**KELIO (GATVĖS) IR NUOTEKŲ ŠALINIMO TINKLO KALNO G., TAURAGĖS M.,
TAURAGĖS R. SAV., REKONSTRAVIMO IR STATYBOS DARBAI**

(VIEŠOJO PIRKIMO ID 3432878)

DĖL VIEŠOJO PIRKIMO METU GAUTŲ KLAUSIMŲ NAGRINĖJIMO

DOKUMENTO ŽYMUO	LAPAS	LAPŲ	LAIDA
24-13-02-TDP-S.B-SP	4	4	0

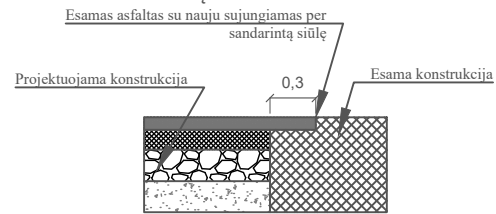
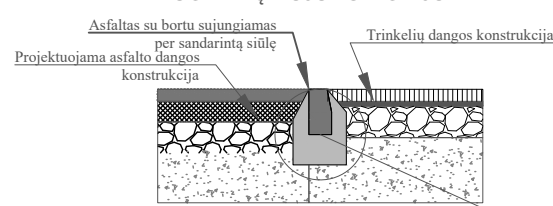
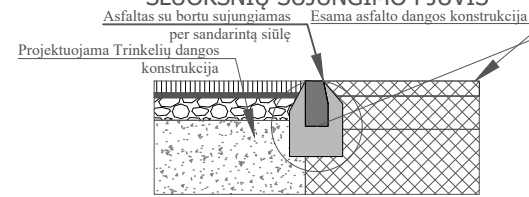
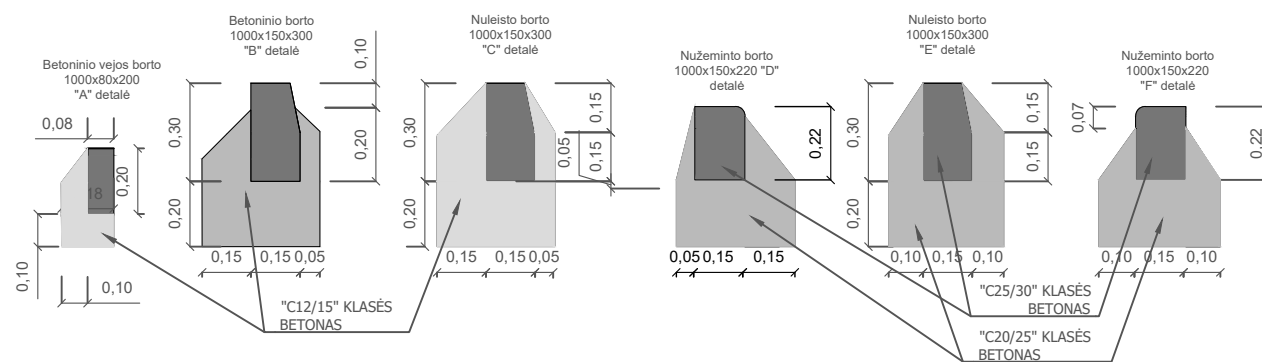
6. Klausimas. S dalies SDŽ Bortų įrengimas eil. Nr. 6.2 . Kokie bortai, kur numatyti? Gatvės skersiniuose pjūviuose A-A; B-B; C-C; D-D;E-E; F-F; G-G; H-H detalės A; B; C; D; E; F išskirtos, bet atskirai neparodytos , kas jose (koks bortas, kiek betono ir kt.), būtų žymiai aiškiau.

Atsakymas. Pridedamas brėžinys 24-13-02-TDP-S.B-SP.
